BRANDTEKNISK NOTAT

ALDERSRO PLEJECENTER: NR 2 (ADMINISTRATION) OG NR 4, 6 OG 10 (ÆLDREBOLIGER)

Projekt navn **Svendborg kommune – Udredning brandforhold ved 2 plejehjem**
Projektnr. **1100049740 – RDK2021N01473**
Modtager **Svendborg kommune**
Dokumenttype **Notat**
Dato **2024-05-02**
Version **01**
Udarbejdet af **CAM, JCAS**
Kontrolleret af **KRSS**
Godkendt af **KRSS**
Bilag
Bilag 1 – Nr. 2 og 4 -Brandtiltag
Bilag 2 – Nr. 6 -Brandtiltag
Bilag 3 – Nr. 10 -Brandtiltag
Økonomi, Overslagsberegning

Figur 3 – Kontor - stueetage

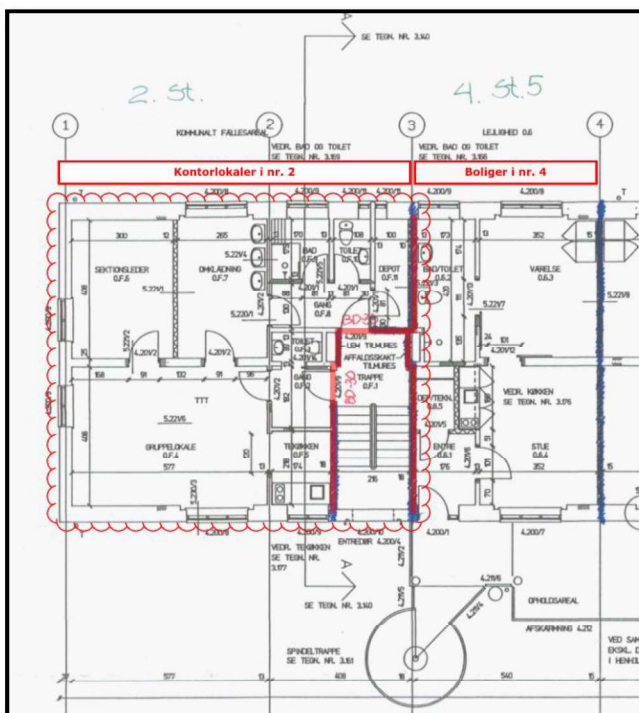
Væg mod boligdel er min. ½ stens murværk med forsatsvæg i gipsplader er angivet som BD60 konstruktion, men vurderes at kunne opfylde kravet til brandsektionsadskillelse (BS60).

Etagedæk er enten 8 cm jernbeton eller 15 cm Baumedæk, begge vurderes at være BS60-adskillelse.

Tætning med montageskum omkring afløbsinstallation i kælder

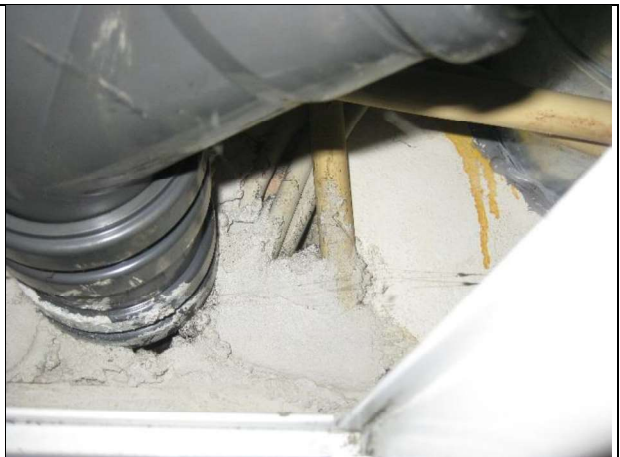
Flere gennemføringer er tætnet med bygningsskum/montageskum.

Flere gennemføringer er udført uden tætning i etageadskillelsen.

Synlig gulvafløbsskål i plast i kælderen - ingen tætning

Alle gennemføringer kontrolleres i forbindelse med udbedring/tætning af øvrige installationer. Om nødvendigt skal afløbsinstallationen beskyttes af en inddækning, der svarer til bygningsdelens brandadskillende krav.

Skade på puds/etagedæk i nr. 6.0.8 (gennemføring ikke tætnet)

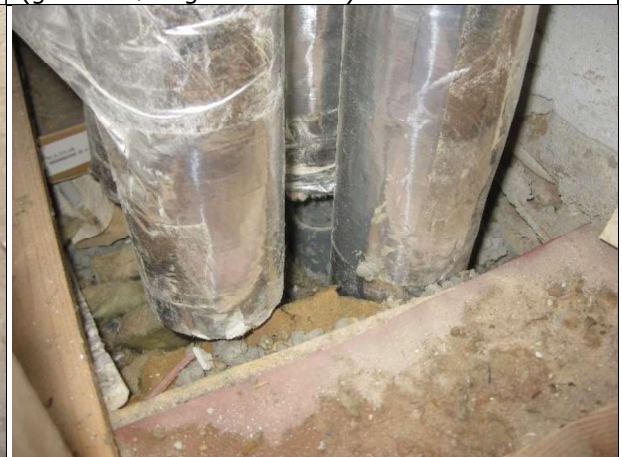
Besigtigelsen viser skader på underside af etagedækket, hvor der enter er boret eller hugget huller for installationerne der er ført igennem dækket.

Skade på puds/etagedæk i lejl. nr. 6.2.1 (gennemføring ikke tætnet)

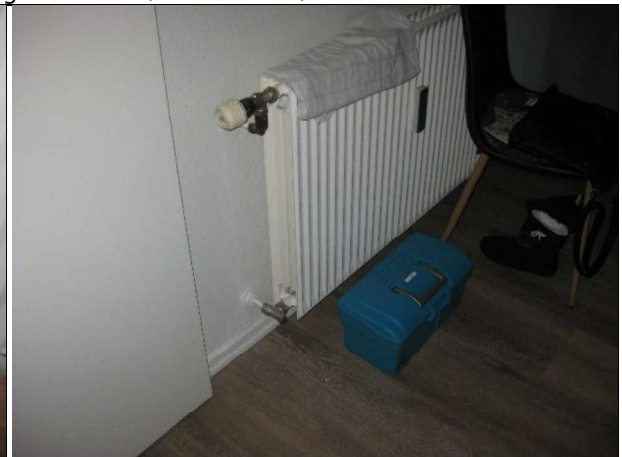
Brug af stålrørsbøsninger, kunne ikke konstateres ved besigtigelsen.

Opføring af kabler fra kælder til stueetage er ikke tætnet

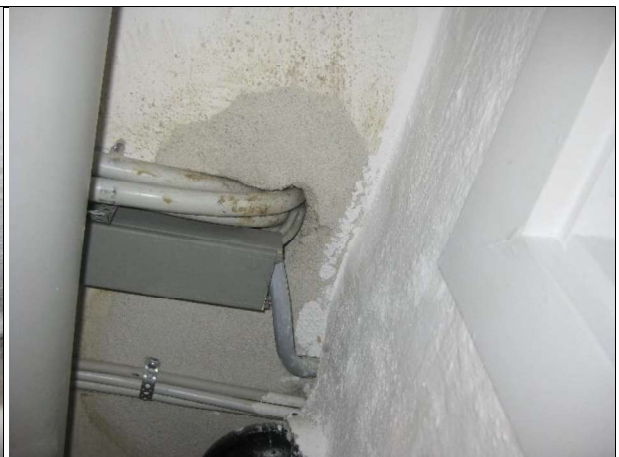
Nogle af gennemføringer udført med tætning i en eller anden form for pasta/fugemasse, dog i tvivlsom kvalitet.

Nogle gennemføringer er udført med puds ved underside af etagedæk over kælderetagen. Gennemføringer i den enkelte lejlighed var ikke synlige fra inspektionslemmene, hvorfor disse ikke er kontrollerede ved besigtigelsen.

Opføring af kabler fra kælder til stueetage er ikke tætnet
